Европейская экономическая комиссия**Комитет по внутреннему транспорту****Всемирный форум для согласования правил
в области транспортных средств****Сто восемьдесят пятая сессия**

**Соглашение 1958 года: рассмотрение проектов
поправок к существующим правилам ООН,
представленных GRSG****Предложение по дополнению 1 к первоначальному
варианту Правил № 158 ООН (движение задним ходом)****Представлено Рабочей группой по общим предписаниям,
касающимся безопасности***

Схема знака официального утверждения устройства для средств заднего обзора

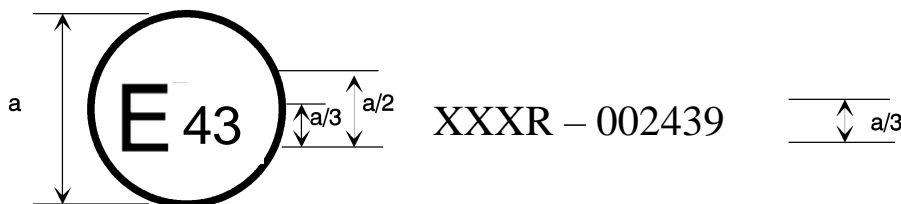
Приложение 5 изменить следующим образом:

Приведенный выше знак официального утверждения, проставленный на устройстве для средств заднего обзора, указывает, что данное устройство является основным устройством заднего вида ближнего обзора, которое официально утверждено в Японии (E 43) на основании Правил № 158 ООН под номером официального утверждения 002439. Первые две цифры номера официального утверждения указывают, что официальное утверждение было предоставлено в соответствии с требованиями Правил № 158 ООН в их первоначальном варианте.

Примечание: Номер официального утверждения и дополнительное обозначение помещаются рядом с кругом и проставляются либо над/под буквой “E”, либо слева/справа от этой буквы. Цифры номера официального утверждения располагаются с той же стороны по отношению к букве “E” и ориентируются в том же направлении. Дополнительное обозначение располагается с диаметрально противоположной стороны от номера официального утверждения. Следует избегать использования
